Controle van het sluitingsmechanisme en de deurjustering bij EMWK 1050.0 en EMWG 1050.0

INLEIDING

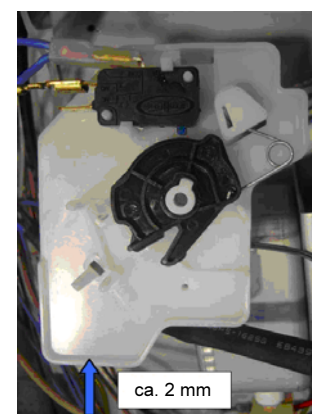
1. De positie van de kast voor het sluitingsmechanisme (rechts en links): deze kast moet stevig in de bevestigingshaken gefixeerd zijn en in één lijn met de voorste ovenrand afsluiten (rechterkast: RD-nr. 528925, linkerkast RD-nr. 528926).
2. Opdat ze beter zouden passen werd de vorm van de oorspronkelijke zwarte kasten aangepast. Ter onderscheiding zijn de nieuwe kasten nu in het wit onder hetzelfde RD-nr. verkrijgbaar.

Af en toe treedt het probleem na herhaald gebruik of na langdurig grillen ook bij de nieuwe houders op. Door de uitzetting van de metalen afscherming van de oven drukt deze de schakelaarhouder uit zijn positie. In dat geval moet de onderkant van de houder, die met de ovenafscherming in contact komt, door afslijpen of afsnijden 2 mm worden ingekort.
